Zabrzeńskie Przedsiębiorstwo Wodociągów i Kanalizacji Sp. z o.o.

Oznaczenie sprawy P33/2025

ODPOWIEDZI NA PYTANIA WYKONAWCÓW

Działając na podstawie *Regulaminu przetargowego Zabrzeńskiego Przedsiębiorstwa i Kanalizacji Sp. z o.o., wprowadzonego w życie Zarządzeniem nr 12/2022 z dnia 21 czerwca 2022 roku*, Zamawiający udziela odpowiedzi na pytania wykonawców, złożone w postępowaniu „Budowa piaskownika na kolektorze dopływowym przepompowni ścieków Rokitnica w Zabrzu”.

Pytanie 2.

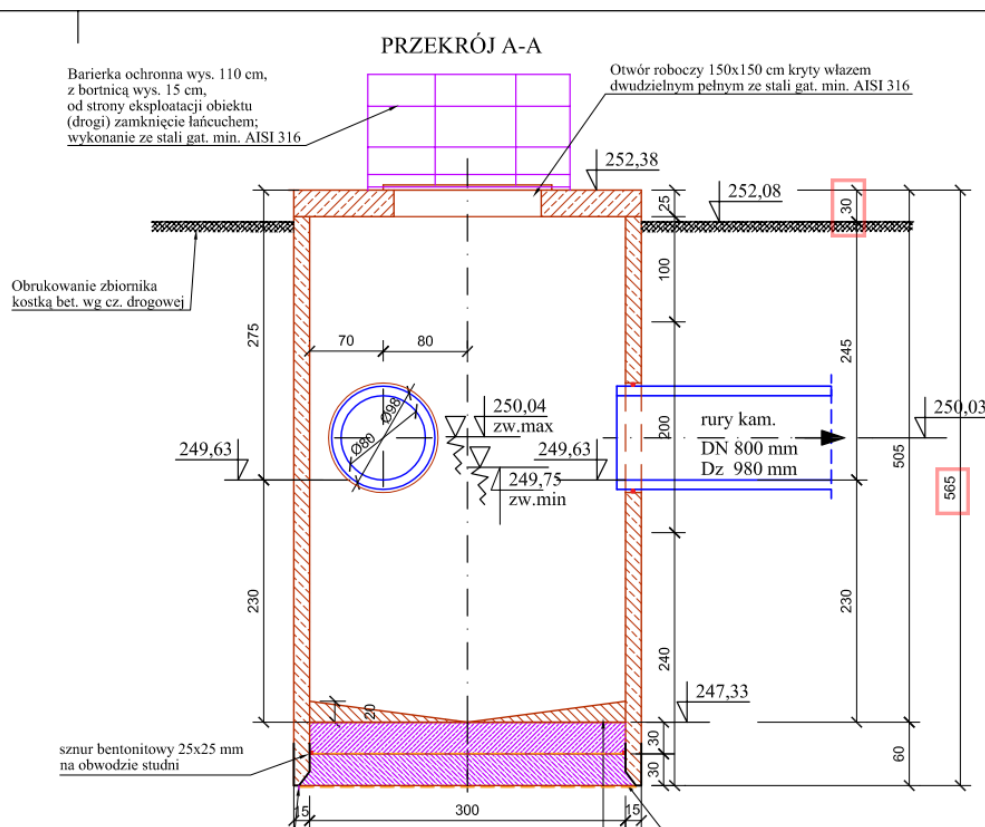
Zgodnie z Dokumentacją projektową piaskownik należy posadzić na głębokości 5,35m poniżej terenu. Natomiast w Przedmiarze robót dla obliczenia ilości robót w pozycji 125, 126, 127, 128 uwzględniono głębokość 3,15m.

Wykonawca wnosi o aktualizację przedmiaru uwzględniającą poprawną ilość dla głębokości piaskownika 5,35m. Wykonawca zwraca się jednocześnie z prośbą, aby przy aktualizacji Przedmiaru robót opisać jakie dokładnie zmiany wystąpiły, co pozwoli uniknąć sprawdzania całego Przedmiaru robót przez oferenta.

Zamawiający informuje, że w Przedmiarze robót: „Dział 3 Piaskowniki, komory KZ1 i KZ2 i rurociągi łączące dn800mm” w pozycji 82 uwzględniono z urobkiem z całości zadania pozostałą ilość urobku związanego z wykopem pod piaskowniki.
